ÚZEMNÍ PLÁN MĚSTA BRNA

Textová část Odůvodnění

Kapitola 19 Vyhodnocení připomínek

Svazek Pb16 *(bez osobních údajů)*

Aktuální stav územního plánu se světle modře vyznačenými plochami bydlení.

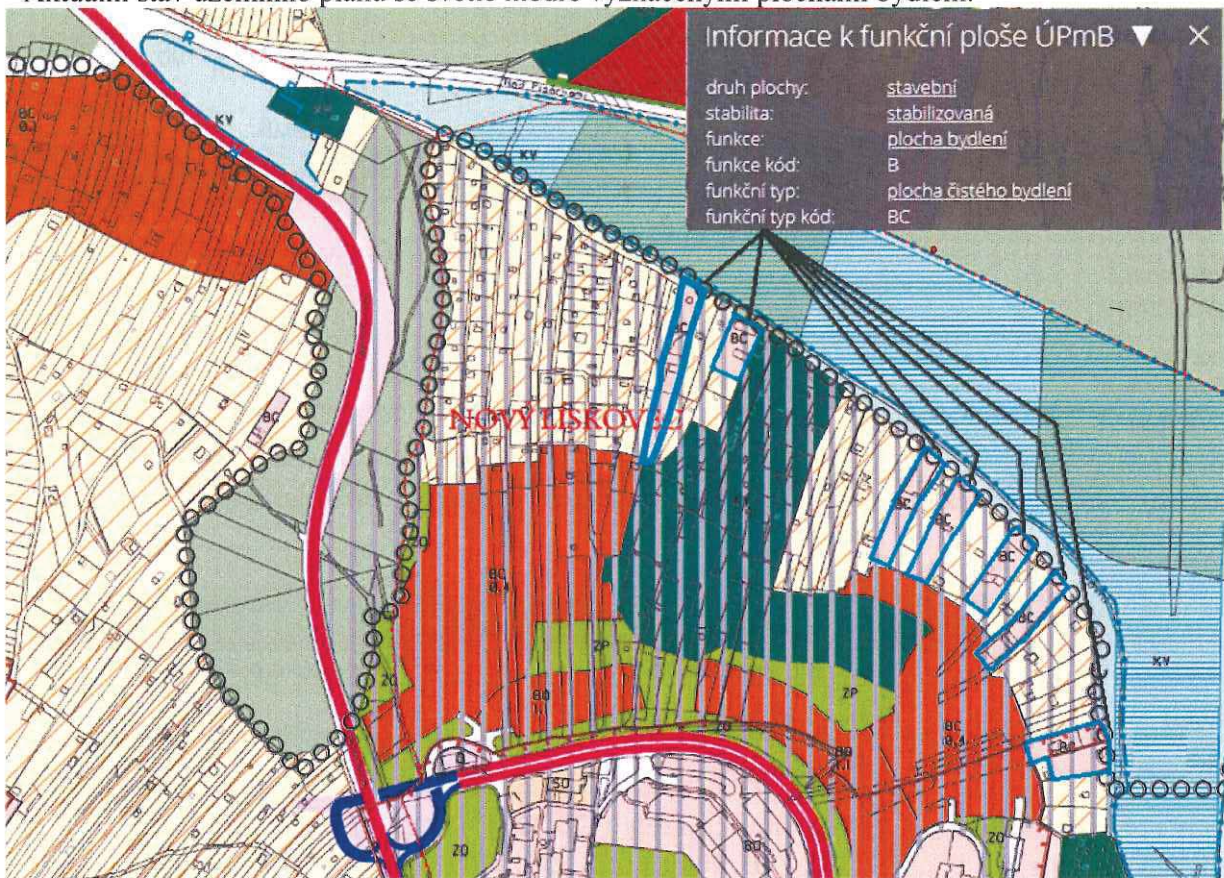
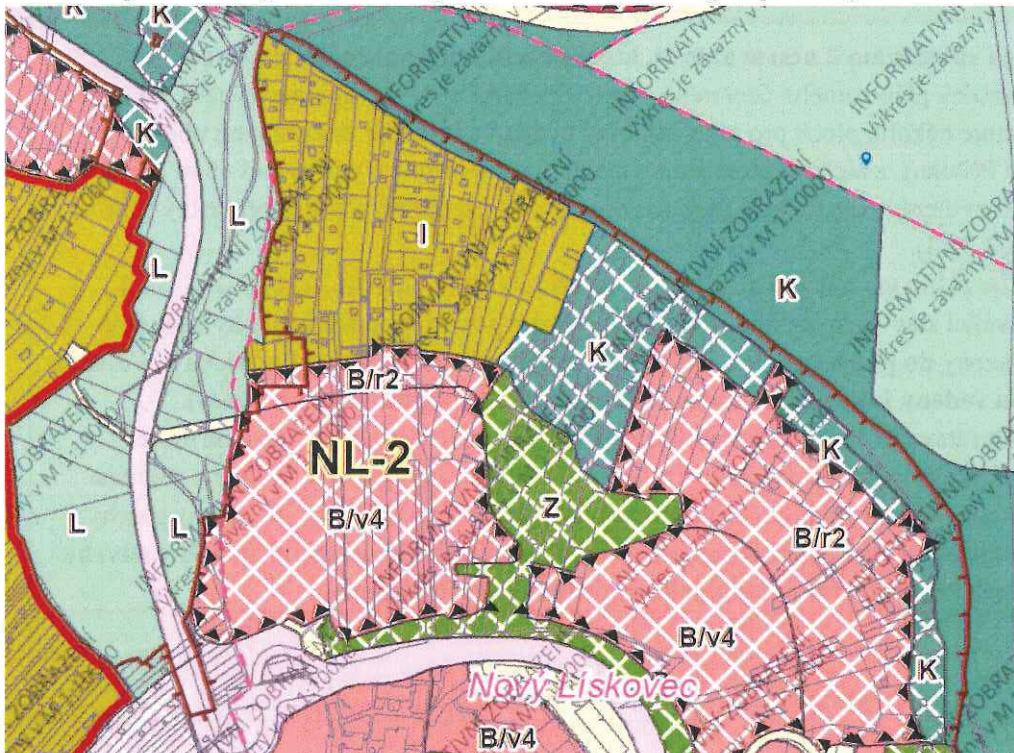
Návrh nového územního plánu vnímám jako zmatečný, diskriminující a poškozující okolní vlastníky. Protože se přehlíží stávající stav v území, kde jsou tyto stavby již povoleny, požaduji, aby byly tyto plochy zahrádek zařazeny do ploch bydlení, jelikož navazují na sousední stavební plochy bydlení a některé z nich již jsou vedeny jako plochy bydlení (přímý rozpor regulativu s návrhem).		
2- V návrhu i aktuálním stavu je obslužná komunikace (dále jen „ulice Travní“) vedena na ploše krajinné zeleně. Ulice Travní již dnes slouží jako obslužná komunikace pro plochy bydlení a zejména pro plochy zahrádek, ke kterému už není určena (viz závazná textová část 6.3.3.15). Regulativ plochy krajinné zeleně umožňuje zajišťovat dopravu pouze pro svoji plochu. Navrhují proto změnu v návrhu pro plochu krajinné zeleně ulice Travní na plochu dopravní infrastruktury.		
V Brně dne 15.6.2020	Podpí	[redacted]

A k porovnání s aktuálním územním plánem návrh nového územního plánu s vyznačenou plochou zahrádek písmenem I, návrhové krajinné zeleně a návrhových ploch bydlení.

Dále uvádíme, že celé řešené území města je rozděleno bezezbytku na jednotlivé plochy s rozdílným způsobem využití (dále též „RZV“) podle stávajícího nebo požadovaného způsobu využití. Plochy s rozdílným způsobem využití mají zpravidla v zastavěném území a zastavitelných plochách stanovenou specifikaci prostorového uspořádání a výjimečně i specifikaci způsobu využití. Z důvodů zvoleného měřítko výkresů a podrobnosti Územního plánu byla stanovena minimální velikost plochy RZV na 0,5 ha (5 000 m²) a odůvodněných případech na 0,2 ha (2 000 m²) v souladu s ustanovením § 3 odst. 1 vyhlášky č. 501/2006 Sb. Ve výjimečných případech, pokud si to vymezení a koncepce Územního plánu vyžaduje, jsou zobrazované plochy RZV menší. Takto zvolená velikost ploch RZV vychází z principu koncepce a měřítko výkresů, kde kresba nemůže zachycovat nepřiměřený detail. Pokud existují pozemky stejného účelu využití, ale tvoří plochu podměrečnou, tj menší než 0,5 ha,

jsou zpravidla agregovány do jiných ploch RZV s jiným využitím. Vzhledem k měřítku výkresů nejsou zobrazovány jednotlivé pěší průchody a veřejná prostranství užší 6,5 m.

Aktuální stav územního plánu se světle modře vyznačenými plochami bydlení.

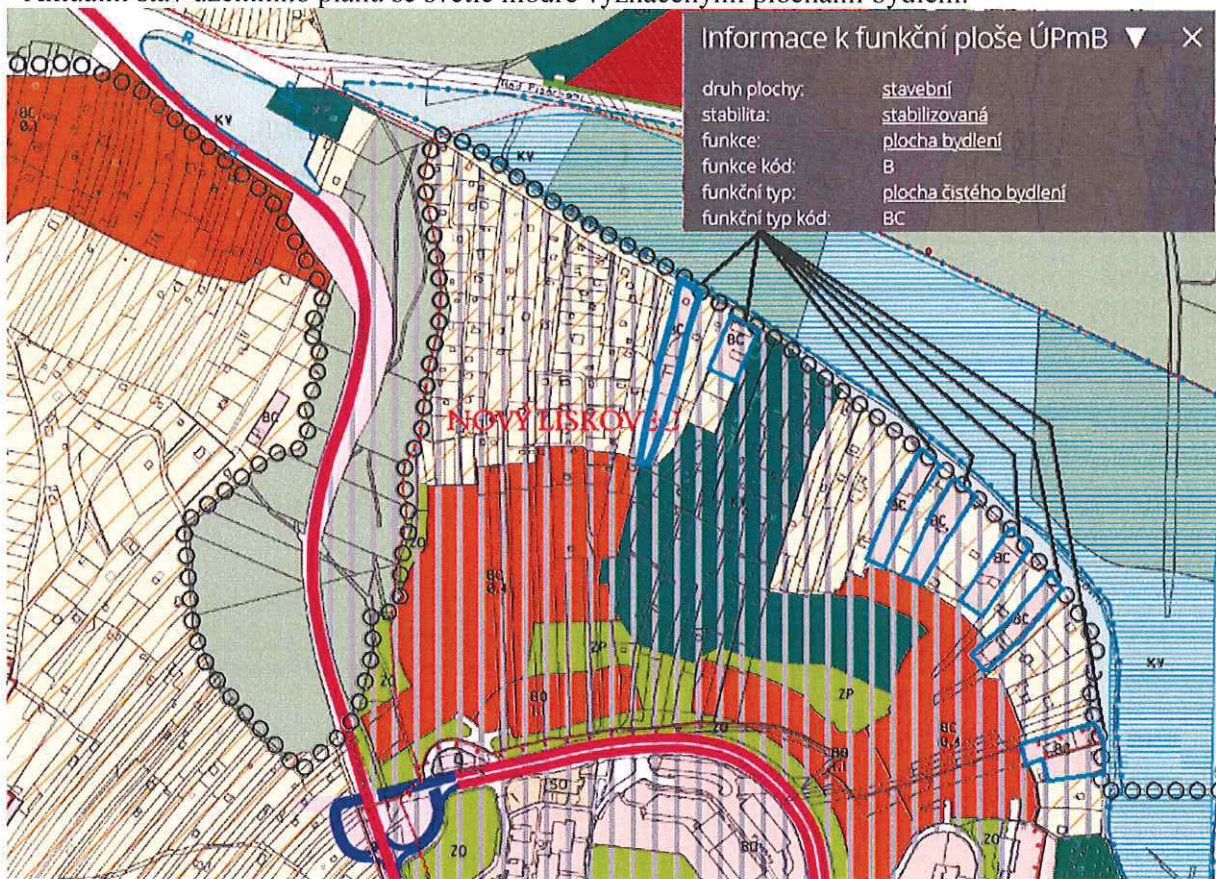
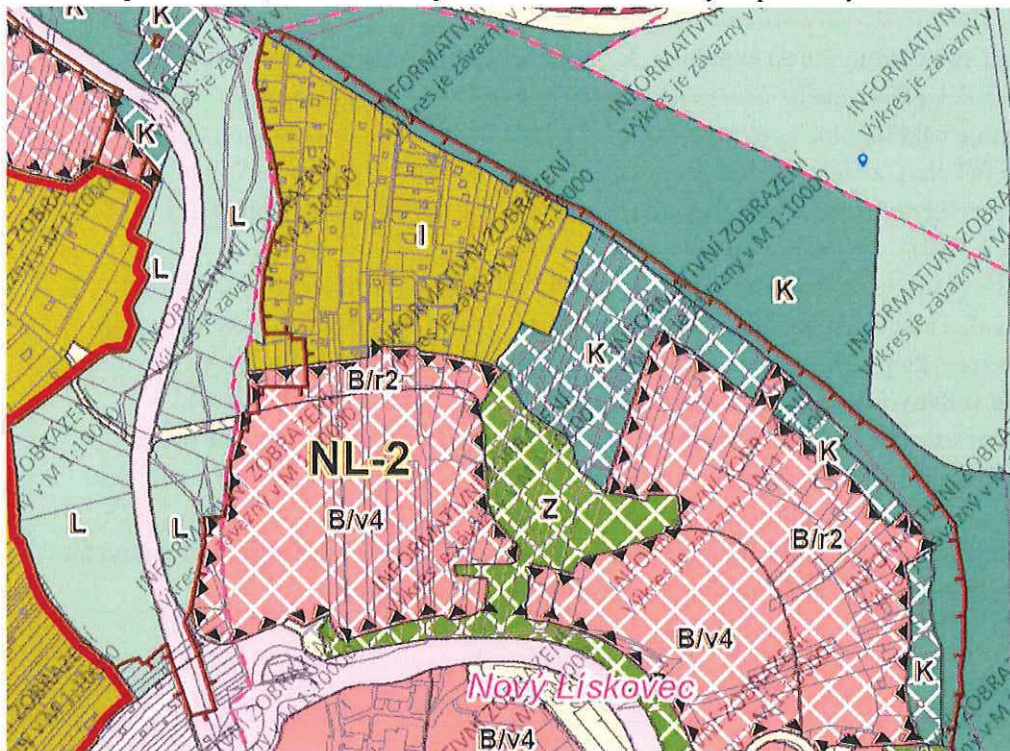
A k porovnání s aktuálním územním plánem návrh nového územního plánu s vyznačenou plochou zahrádek písmenem I, návrhové krajinné zeleně a návrhových ploch bydlení.

Dále uvádíme, že celé řešené území města je rozděleno bezezbytku na jednotlivé plochy s rozdílným způsobem využití (dále též „RZV“) podle stávajícího nebo požadovaného způsobu využití. Plochy s rozdílným způsobem využití mají zpravidla v zastavěném území a zastavitelných plochách stanovenou specifikaci prostorového uspořádání a výjimečně i specifikaci způsobu využití. Z důvodů zvoleného měřítko výkresů a podrobnosti Územního plánu byla stanovena minimální velikost plochy RZV na 0,5 ha (5 000 m²) a odůvodněných případech na 0,2 ha (2 000 m²) v souladu s ustanovením § 3 odst. 1 vyhlášky č. 501/2006 Sb. Ve výjimečných případech, pokud si to vymezení a koncepce Územního plánu vyžaduje, jsou zobrazované plochy RZV menší. Takto zvolená velikost ploch RZV vychází z principu koncepce a měřítko výkresů, kde kresba nemůže zachycovat nepřiměřený detail. Pokud existují pozemky stejného účelu využití, ale tvoří plochu podměrečnou, tj menší než 0,5 ha,

jsou zpravidla agregovány do jiných ploch RZV s jiným využitím. Vzhledem k měřítku výkresů nejsou zobrazovány jednotlivé pěší průchody a veřejná prostranství užší 6,5 m.

Aktuální stav územního plánu se světle modře vyznačenými plochami bydlení.

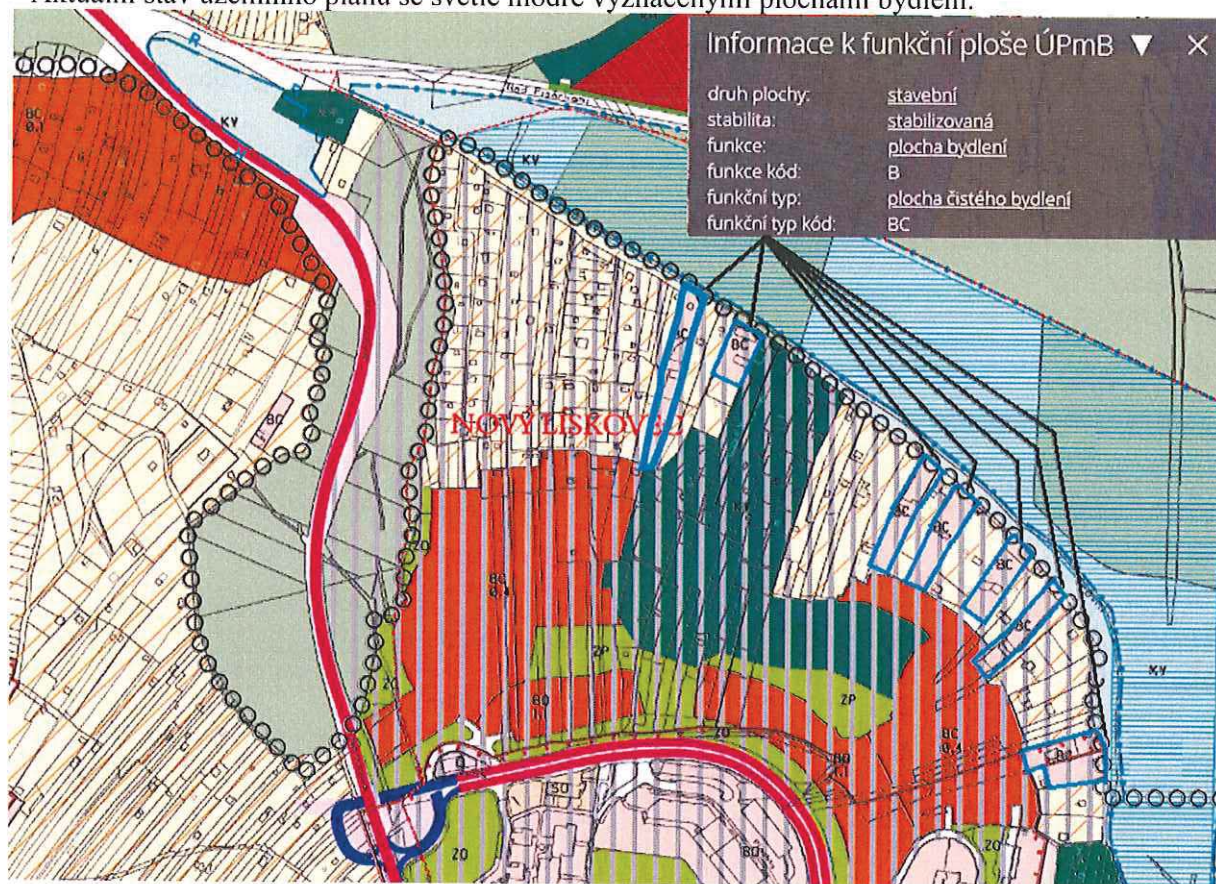
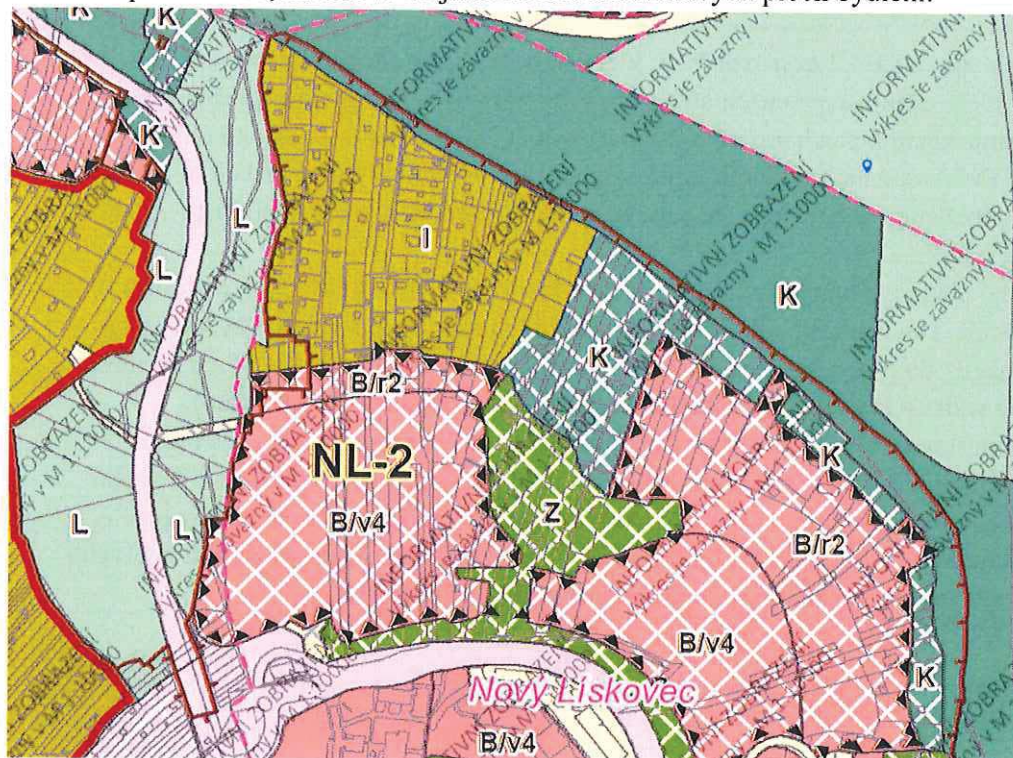
2- V návrhu i aktuálním stavu je obslužná komunikace (dále jen „ulice Travní“) vedena na ploše krajinné zeleně. Ulice Travní již dnes slouží jako obslužná komunikace pro plochy bydlení a zejména pro plochy zahrádek, ke kterému už není určena (viz závazná textová část 6.3.3.15). Regulativ plochy krajinné zeleně umožňuje zajišťovat dopravu pouze pro svoji plochu. **Navrhuji proto změnu v návrhu pro plochu krajinné zeleně ulice Travní na plochu dopravní infrastruktury.**

A k porovnání s aktuálním územním plánem návrh nového územního plánu s vyznačenou plochou zahrádek písmenem I, návrhové krajinné zeleně a návrhových ploch bydlení.

Dále uvádíme, že celé řešené území města je rozděleno bezezbytku na jednotlivé plochy s rozdílným způsobem využití (dále též „RZV“) podle stávajícího nebo požadovaného způsobu využití. Plochy s rozdílným způsobem využití mají zpravidla v zastavěném území a zastavitelných plochách stanovenou specifikaci prostorového uspořádání a výjimečně i specifikaci způsobu využití. Z důvodů zvoleného měřítko výkresů a podrobnosti Územního plánu byla stanovena minimální velikost plochy RZV na 0,5 ha (5 000 m²) a odůvodněných případech na 0,2 ha (2 000 m²) v souladu s ustanovením § 3 odst. 1 vyhlášky č. 501/2006 Sb. Ve výjimečných případech, pokud si to vymezení a koncepce Územního plánu vyžaduje, jsou zobrazované plochy RZV menší. Takto zvolená velikost ploch RZV vychází z principu koncepce a měřítko výkresů, kde kresba nemůže zachycovat nepřiměřený detail. Pokud existují pozemky stejného účelu využití, ale tvoří plochu podměrečnou, tj menší než 0,5 ha,

jsou zpravidla agregovány do jiných ploch RZV s jiným využitím. Vzhledem k měřítku výkresů nejsou zobrazovány jednotlivé pěší průchody a veřejná prostranství užší 6,5 m.

Aktuální stav územního plánu se světle modře vyznačenými plochami bydlení.

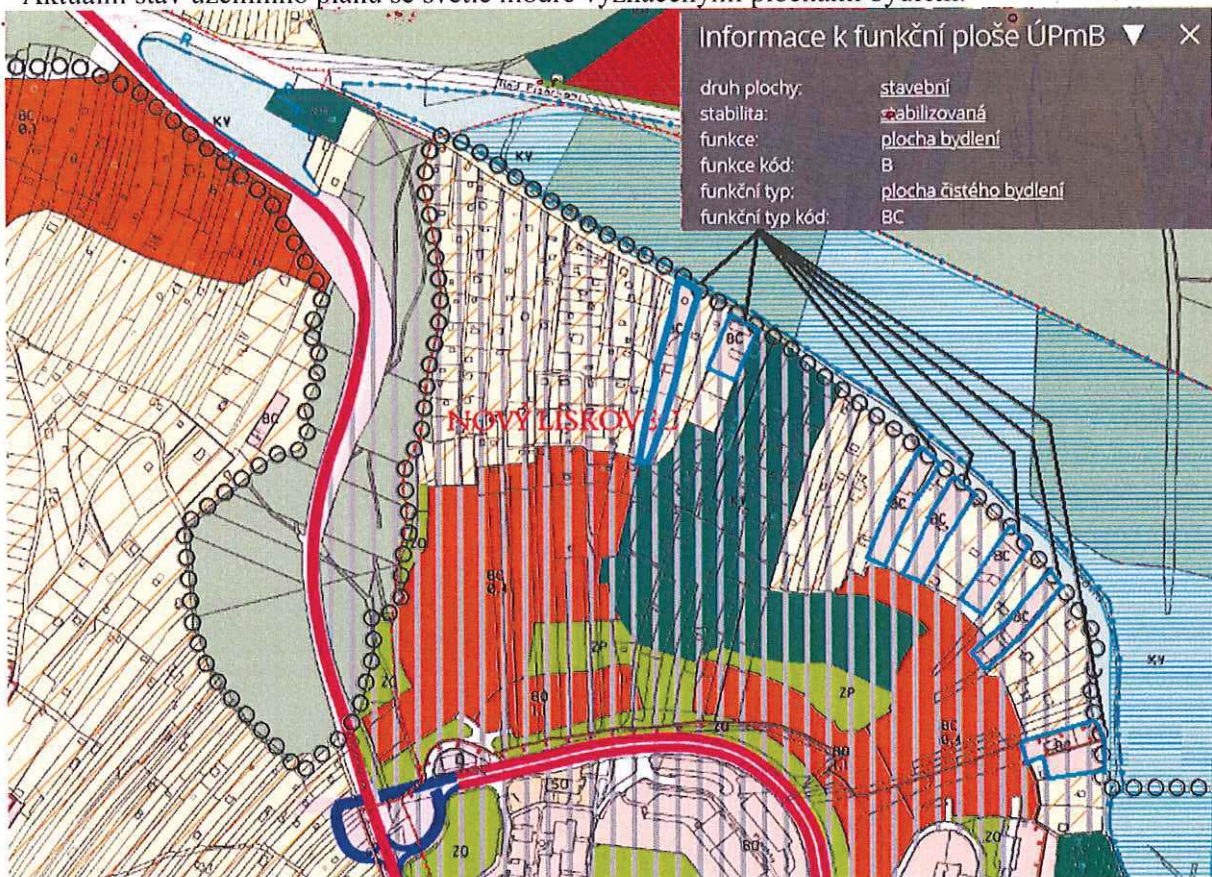
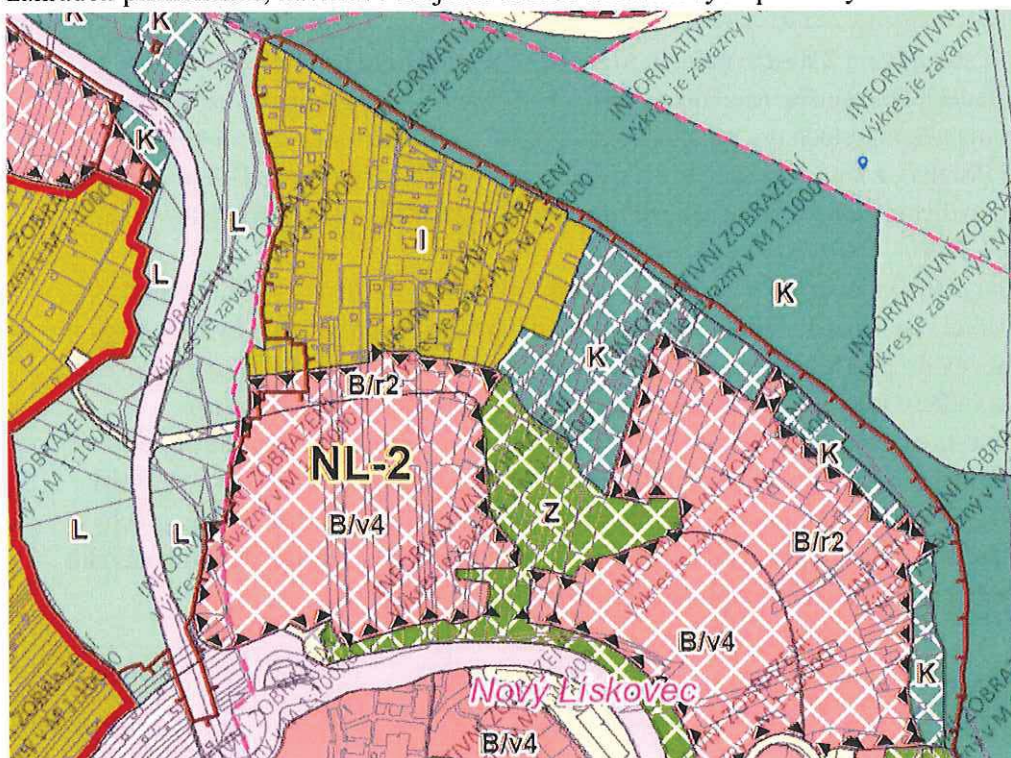
A k porovnání s aktuálním územním plánem návrh nového územního plánu s vyznačenou plochou zahrádek písmenem I, návrhové krajinné zeleně a návrhových ploch bydlení.

Dále uvádíme, že celé řešené území města je rozděleno bezezbytku na jednotlivé plochy s rozdílným způsobem využití (dále též „RZV“) podle stávajícího nebo požadovaného způsobu využití. Plochy s rozdílným způsobem využití mají zpravidla v zastavěném území a zastavitelných plochách stanovenou specifikaci prostorového uspořádání a výjimečně i specifikaci způsobu využití. Z důvodů zvoleného měřítko výkresů a podrobnosti Územního plánu byla stanovena minimální velikost plochy RZV na 0,5 ha (5 000 m²) a odůvodněných případech na 0,2 ha (2 000 m²) v souladu s ustanovením § 3 odst. 1 vyhlášky č. 501/2006 Sb. Ve výjimečných případech, pokud si to vymezení a koncepce Územního plánu vyžaduje, jsou zobrazované plochy RZV menší. Takto zvolená velikost ploch RZV vychází z principu koncepce a měřítko výkresů, kde kresba nemůže zachycovat nepřiměřený detail. Pokud existují pozemky stejného účelu využití, ale tvoří plochu podměrečnou, tj menší než 0,5 ha,

jsou zpravidla agregovány do jiných ploch RZV s jiným využitím. Vzhledem k měřítku výkresů nejsou zobrazovány jednotlivé pěší průchody a veřejná prostranství užší 6,5 m.

Aktuální stav územního plánu se světle modře vyznačenými plochami bydlení.

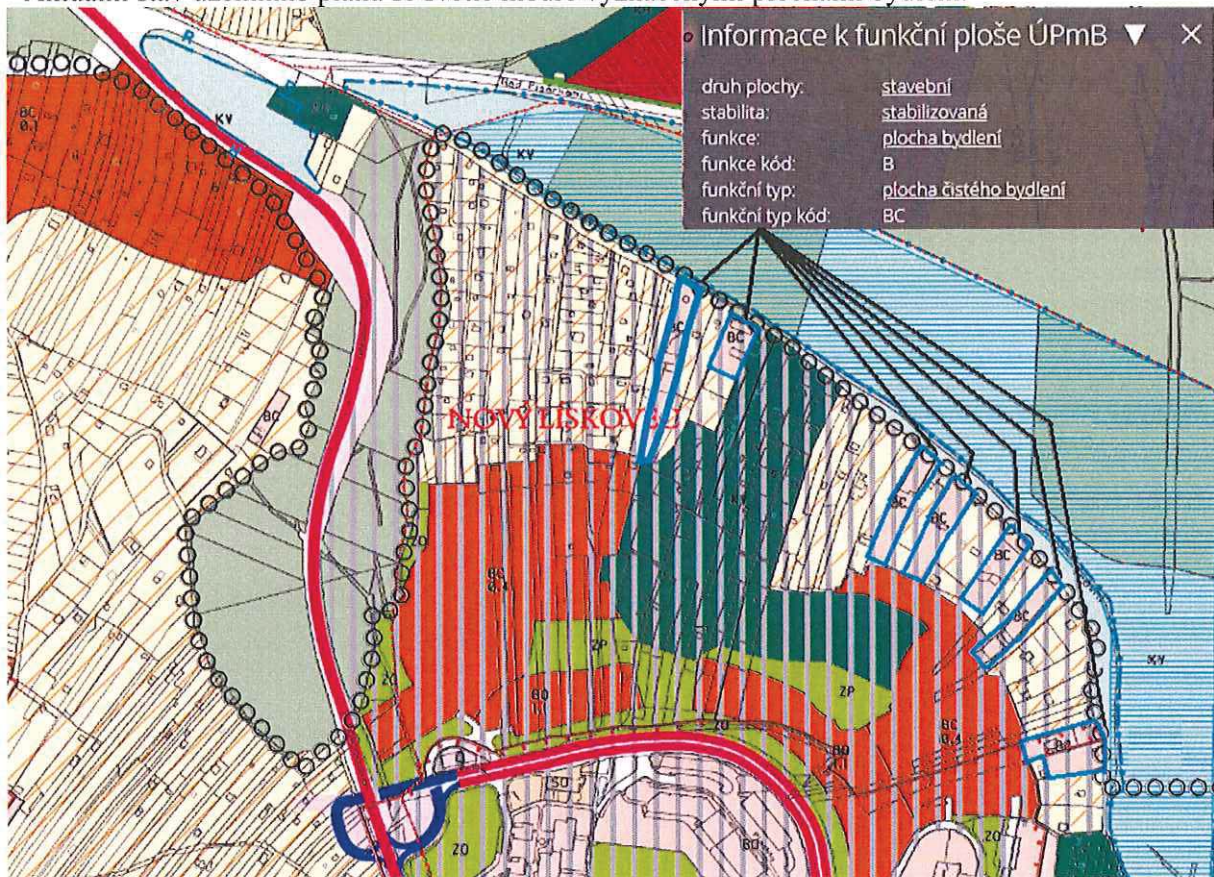
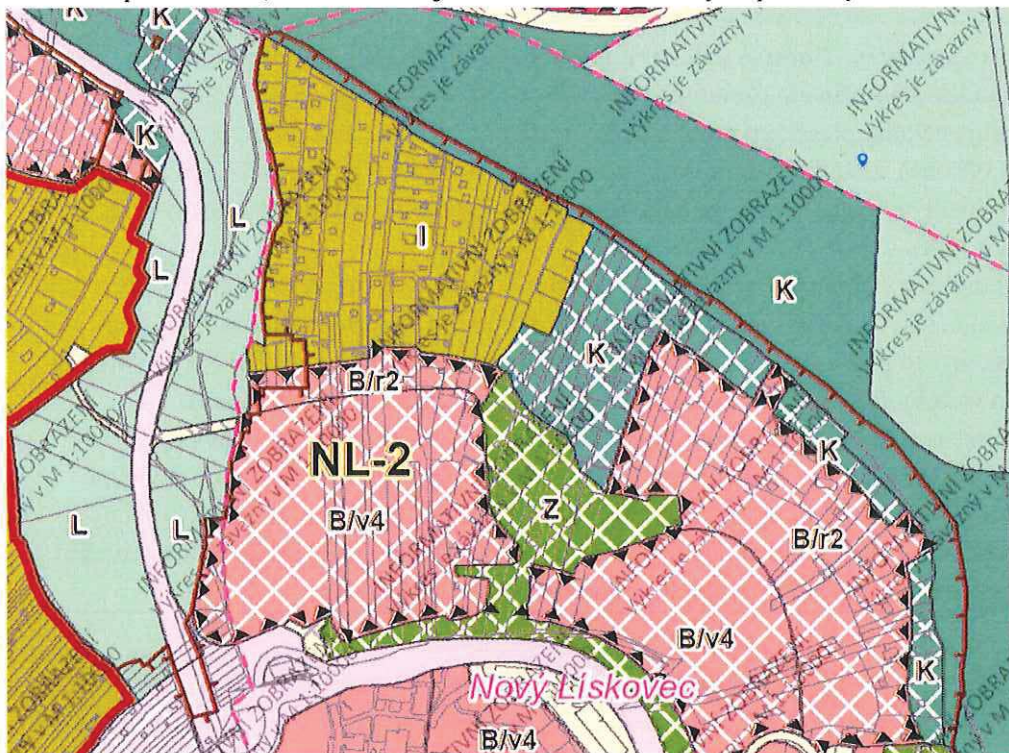
A k porovnání s aktuálním územním plánem návrh nového územního plánu s vyznačenou plochou zahrádek písmenem I, návrhové krajinné zeleně a návrhových ploch bydlení.

Dále uvádíme, že celé řešené území města je rozděleno bezezbytku na jednotlivé plochy s rozdílným způsobem využití (dále též „RZV“) podle stávajícího nebo požadovaného způsobu využití. Plochy s rozdílným způsobem využití mají zpravidla v zastavěném území a zastavitelných plochách stanovenou specifikaci prostorového uspořádání a výjimečně i specifikaci způsobu využití. Z důvodů zvoleného měřítko výkresů a podrobnosti Územního plánu byla stanovena minimální velikost plochy RZV na 0,5 ha (5 000 m²) a odůvodněných případech na 0,2 ha (2 000 m²) v souladu s ustanovením § 3 odst. 1 vyhlášky č. 501/2006 Sb. Ve výjimečných případech, pokud si to vymezení a koncepce Územního plánu vyžaduje, jsou zobrazované plochy RZV menší. Takto zvolená velikost ploch RZV vychází z principu koncepce a měřítko výkresů, kde kresba nemůže zachycovat nepřiměřený detail. Pokud existují pozemky stejného účelu využití, ale tvoří plochu podměrečnou, tj menší než 0,5 ha,

jsou zpravidla agregovány do jiných ploch RZV s jiným využitím. Vzhledem k měřítku výkresů nejsou zobrazovány jednotlivé pěší průchody a veřejná prostranství užší 6,5 m.
